Asunto: Informe de relevamiento Esc. N° 4752 "Dody Araoz C. de Jocanovics U." – Campo Quijano – Dpto. Rosario de Lerma
Exp. N°: 386-174740/2021

SALTA, 07 de Septiembre de 2021

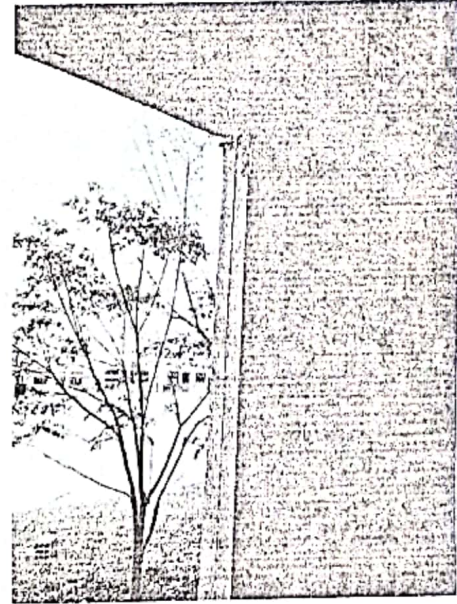
- **COLUMNAS DE H°A°:** el recubrimiento, en general, muestra espesor insuficiente pudiéndose observar en varios sectores, sobre todo en los encuentros, estribos y armaduras longitudinales a la vista, dentro del hormigón, como también esquinas con recubrimiento explotado como resultado de la mala ejecución del mismo.-

En los elementos con recubrimiento insuficiente y/o defectuoso se deberá intervenir retirando el mismo ejecutando uno nuevo (con el uso de epoxi, pintura y concreto) que asegure la correcta protección de la armadura.-

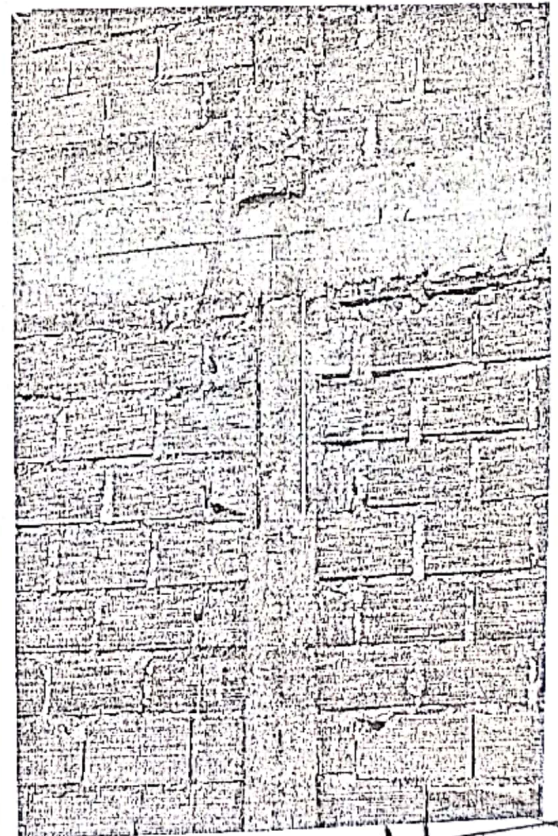
También se observa que, en varios nudos el hormigón de las columnas se ve interrumpido y con nido de abeja con armadura a la vista y ausencia de estribos en tramos de 60 a 70 cm. por lo que no se puede asegurar que se haya respetado la colocación de estribos en todas las columnas según proyecto.

Considerando las observaciones antes mencionadas, y a los fines de contar con datos fehacientes de una correcta ejecución de los elementos estructurales ejecutados en el SUM, se recomienda solicitar la documentación fotográfica que acredite la existencia de la armadura indicada en el plano de proyecto estructural en columnas y vigas de H°A°. En caso de no existir se deberá realizar una exploración destructiva o no destructiva por medio de escaneo para poder verificar la existencia de dicha armadura.-

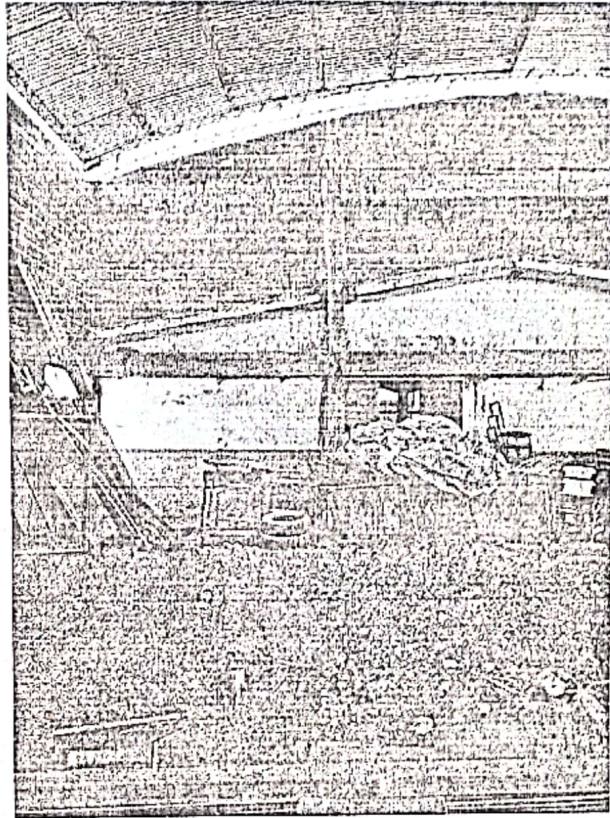
Asimismo se observa la falta de alineación de algunas columnas en las distintas etapas de hormigonado, sobre todo desde la primera viga resistente hasta la cubierta.

En una de las columnas del primer p rtico (contiguo a aulas) se detecta que se encuentra interrumpida la continuidad en el nudo en su intersecci n con la primera viga resistente.-

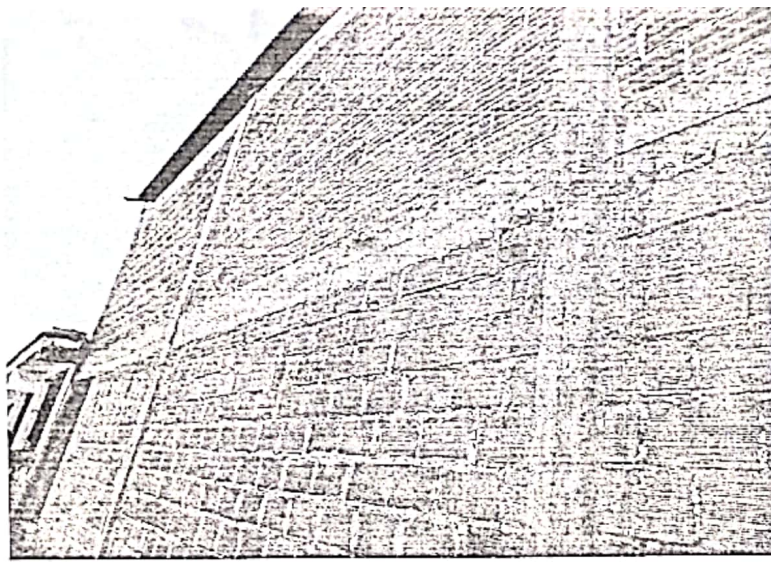
- **VIGAS DE H^oA^o:** el recubrimiento presenta las misma caracter sticas que las de las columnas antes mencionadas, en menor grado, principalmente en los nudos.-

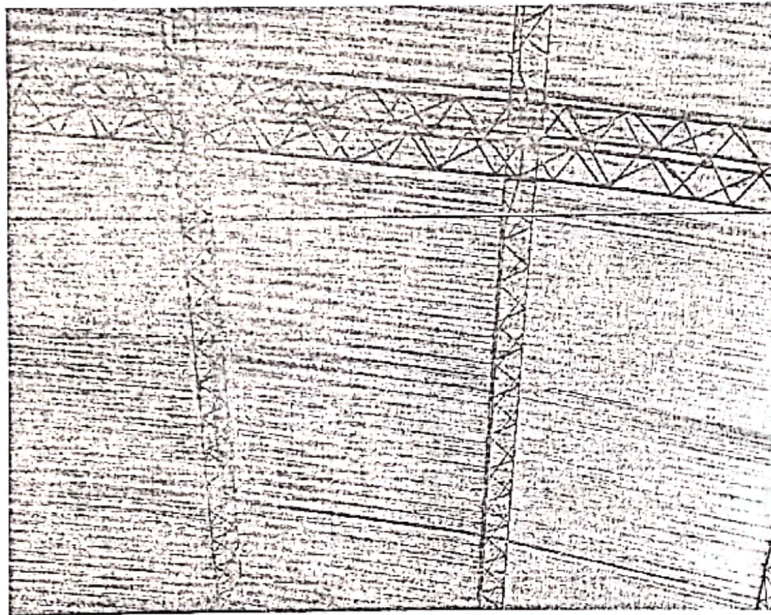
- **ARCOS METÁLICOS:** los cordones, superior e inferior, no respetan lo indicado en plano de estructura ya que se ha ejecutado con hierro liso \varnothing 16 en lugar de los perfiles angulo de 40 x 40 mm..-

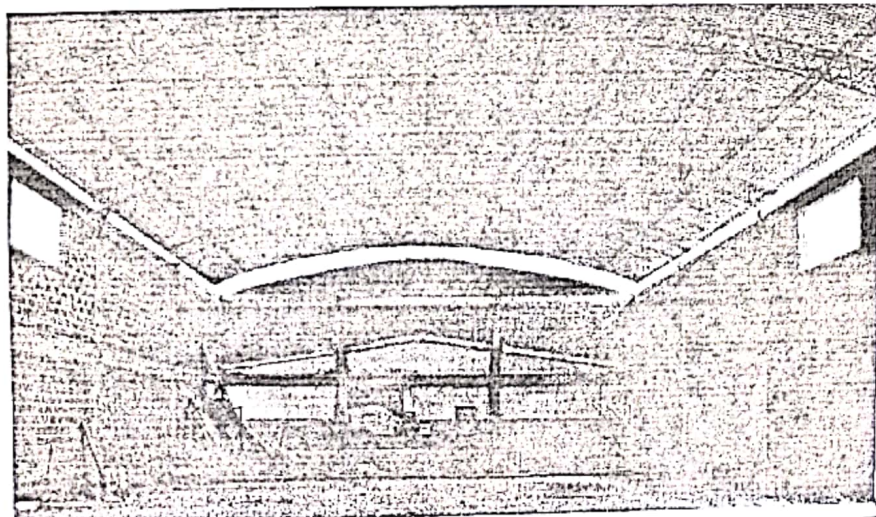
- **CORREAS METÁLICAS:** la cantidad existente (11) no responde a la cantidad indicada en plano de estructura(13) por lo que la separación entre ellas es mayor.-

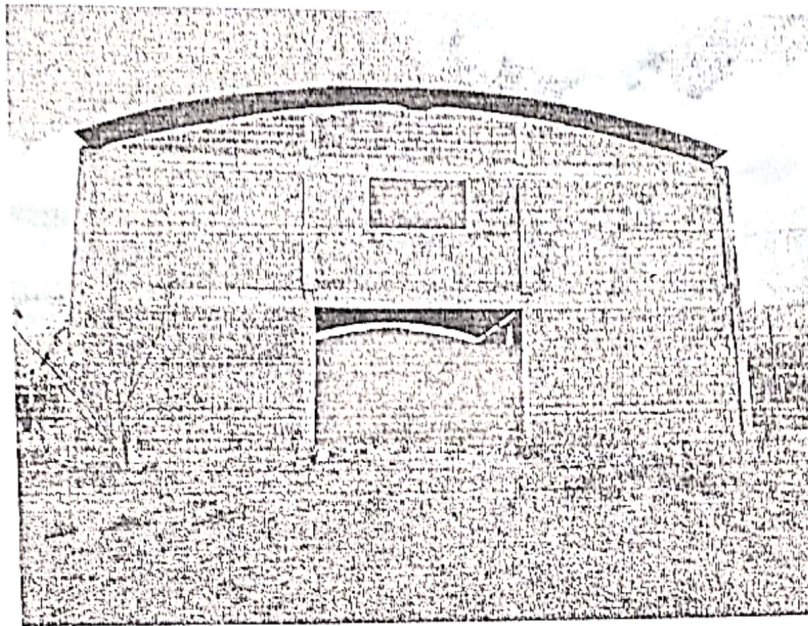
- **MAMPOSTERIA:** a simple vista no presenta fallas de ejecución perceptibles
